ИЗМЕНЕНИЕ и ДОПОЛНЕНИЕ № 1 К ПАСПОРТУ ДОСТУПНОСТИ № 1 от 07 апреля 2016 года

Муниципального бюджетного общеобразовательного
учреждения «Мазанская школа»

ИЗМЕНЕНИЕ и ДОПОЛНЕНИЕ № 1
К АКТУ ОБСЛЕДОВАНИЯ ПАСПОРТА ДОСТУПНОСТИ №1
от 07 апреля 2016 года
Муниципального бюджетного общеобразовательного учреждения
«Мазанская школа»

4.1. Кабинетная форма обслуживания – фото №108а

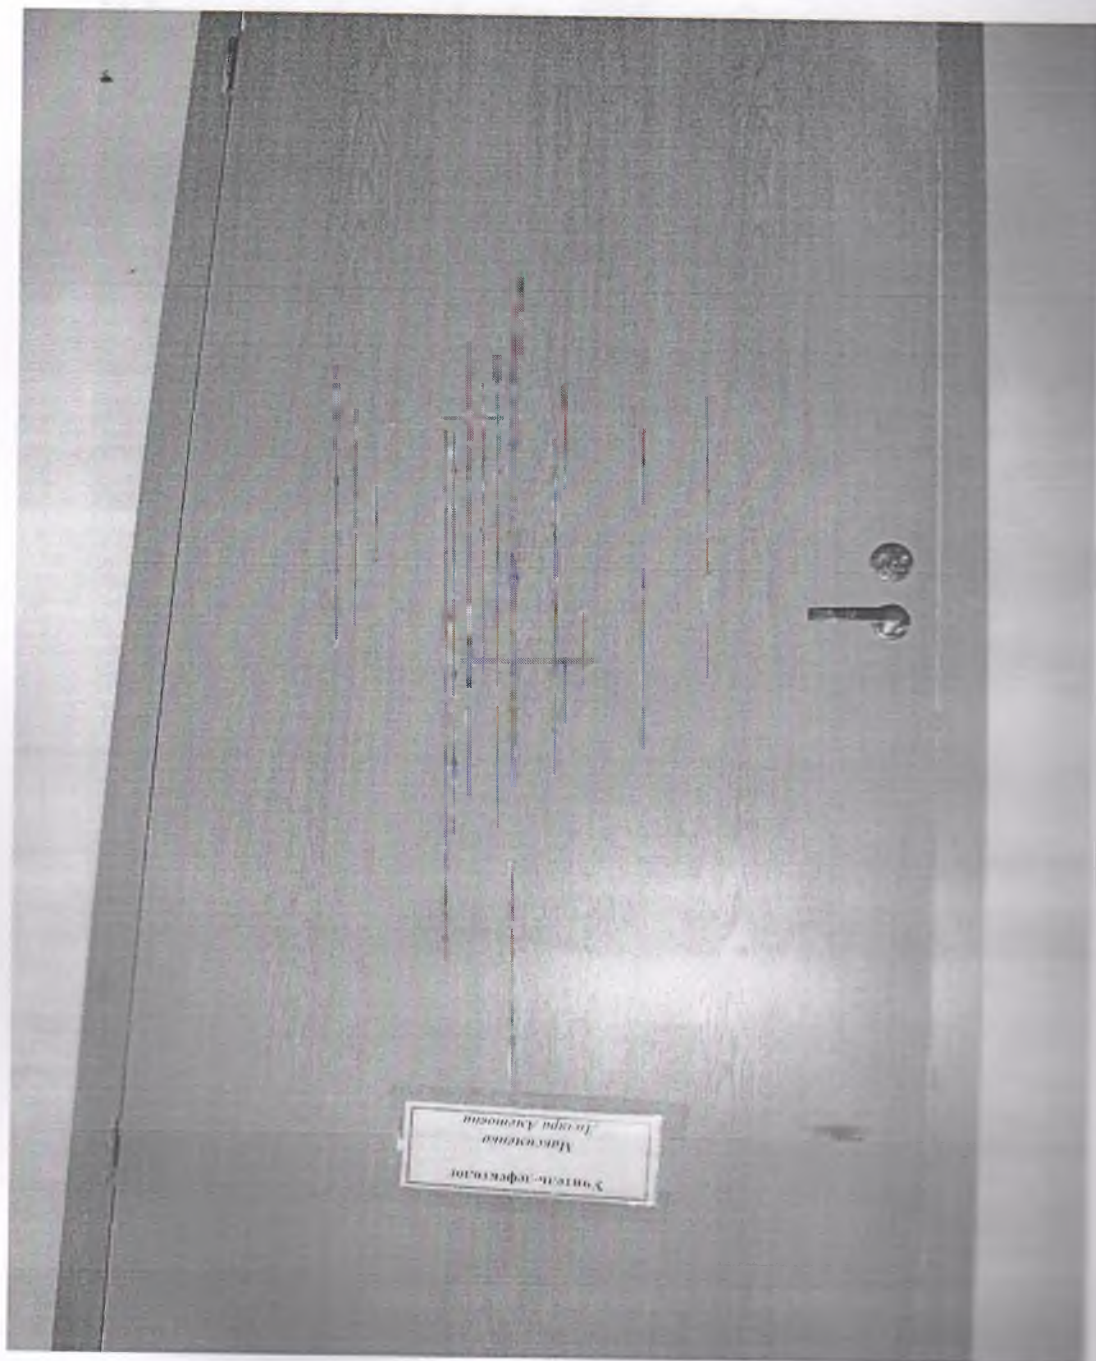
4.1	Кабинетная форма обслуживания	есть	12 Пр №6	89а, 108а ,100 а	1.отсутствует световой сигнализатор школьного звонка и сигнализации об эвакуации в случае ЧС; 2.в некоторых классах имеются пороги более 0,014м; 3. не нормативное размещение информации о помещении; 4.отсутствие контрастной и рельефной поверхности перед дверью; 5.отсутствует доступная схема расположения кабинетов; 6.в некоторых кабинетах подходы к оборудованию и мебели менее 0,9м; 7.в некоторых классах ненормативные дверные ручки;	К,О,С, Г,У	1. устранены дверные пороги высотой более 0,014м; 2.установлены нормативные дверные ручки; 3. обеспечены подходы к оборудованию и мебели более 0,9м 4.отсутствует световой сигнализатор школьного звонка и сигнализации об эвакуации в случае ЧС; 5. не нормативное размещение информации о помещении; 6.отсутствие контрастной и	ТР, ТСР

8. края дверного полотна и ручка не выделены контрастным цветом		рельефной поверхности перед дверью; 7.отсутствует доступная схема расположения кабинетов; 8. края дверного полотна и ручка не выделены контрастным цветом	
--	--	--	--	--	---	--	---	--

а.5.1. Туалетная комната – фото №33а

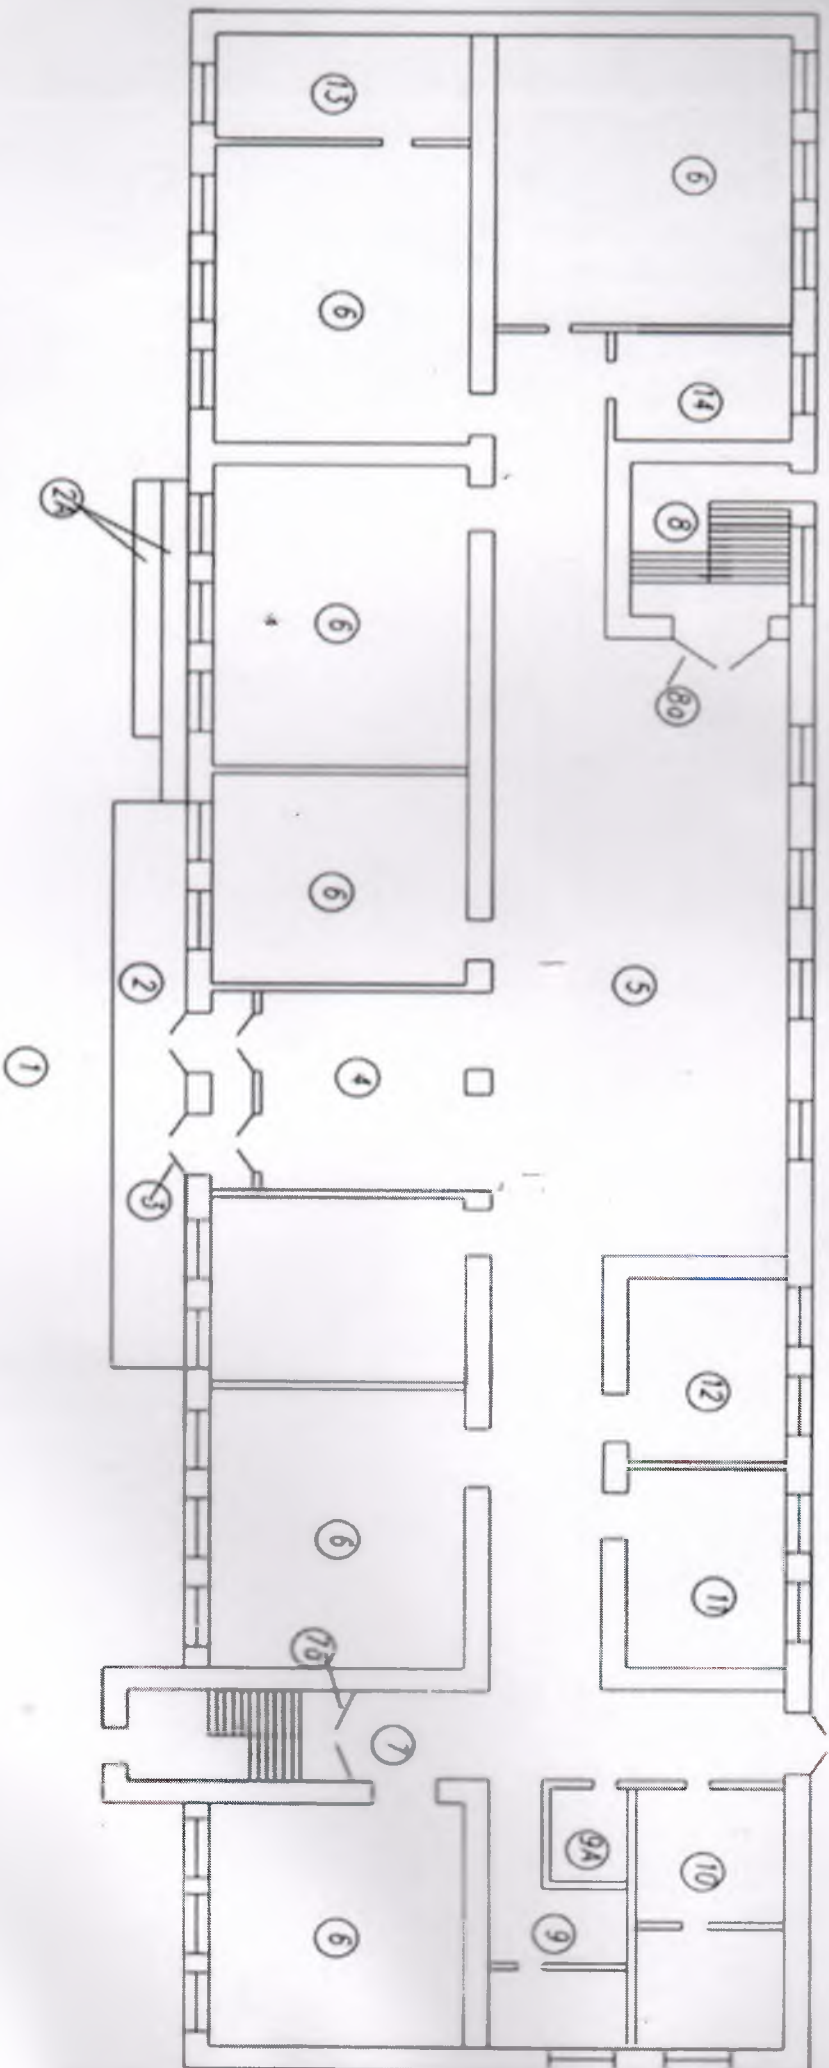
№	Наименование функционально-планировочного элемента	Наличие элемента			Выявленные нарушения и замечания		Работы по адаптации объектов	
		есть/нет	№ на плане	№ фото	Содержание	Значимо для инвалида (категория)	Содержание	Виды работ
5.1	Туалетная комната	есть	9а Пр №6	33а, 33б	1.отсутствует туалетная комната, оборудованная для МГН; 2.отсутствует кнопка вызова персонала	К,О, С,Г, У	1.построена туалетная комната, оборудованная для МГН. Но нет специализированного поручня 2.отсутствует кнопка вызова персонала	ТР, ТСП
